PRÉFET DE LA RÉGION BRETAGNE

Rennes, le 22 DEC. 2016

AVIS DE L'AUTORITÉ ENVIRONNEMENTALE
relatif au dossier de création
de la zone d'aménagement concerté (ZAC) du Poteau (nord)
sur la commune de Saint-Avé, dans le Morbihan
- dossier reçu le 24 octobre 2016-

Etude d'impact
Dossier de la traversée du Parc d'activités

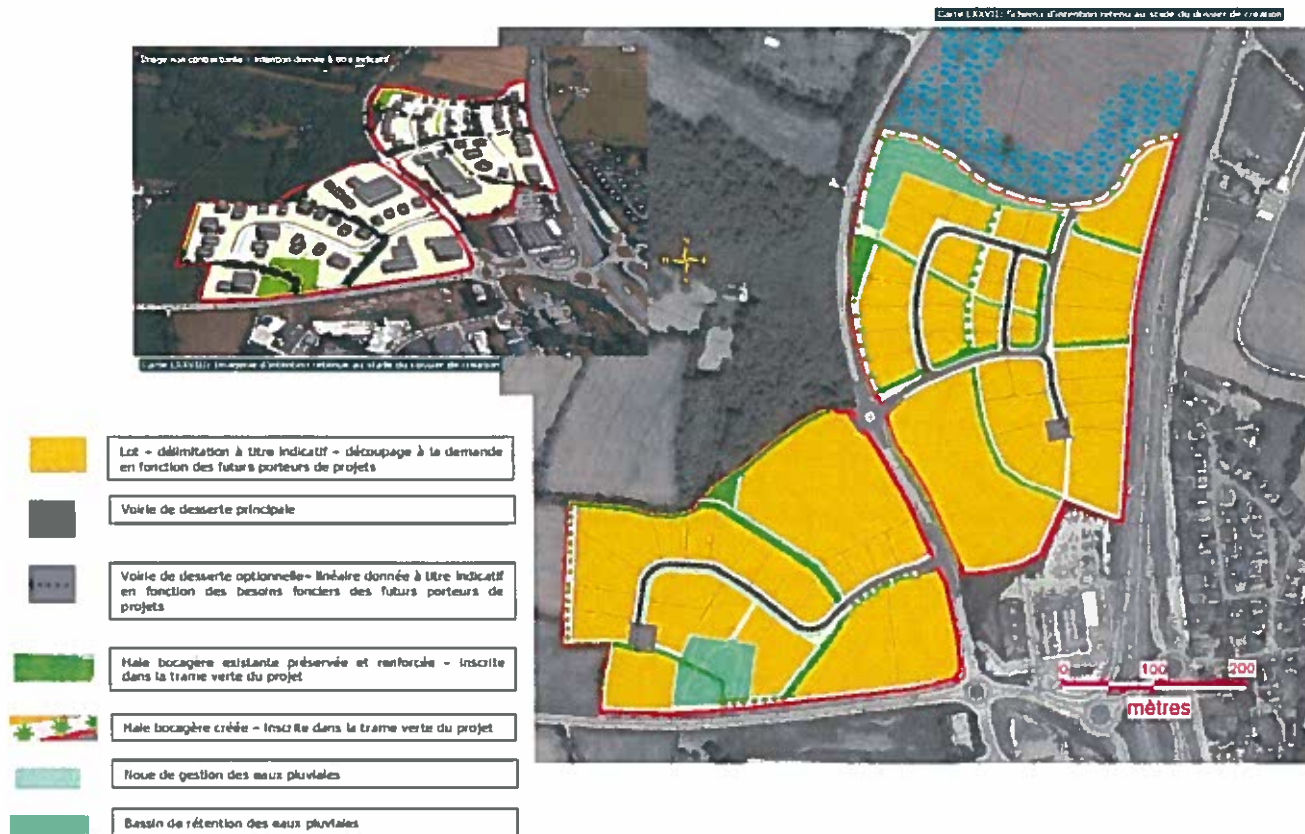
Le projet de création de ZAC implique l'aménagement d'un tourne-à-gauche et d'un giratoire et prévoit notamment la création d'une aire de covoiturage au sud-est du projet. L'évaluation environnementale du projet doit porter sur l'ensemble de ses composantes et travaux connexes.

L'Ae recommande au porteur de projet de compléter l'étude d'impact en ce sens.
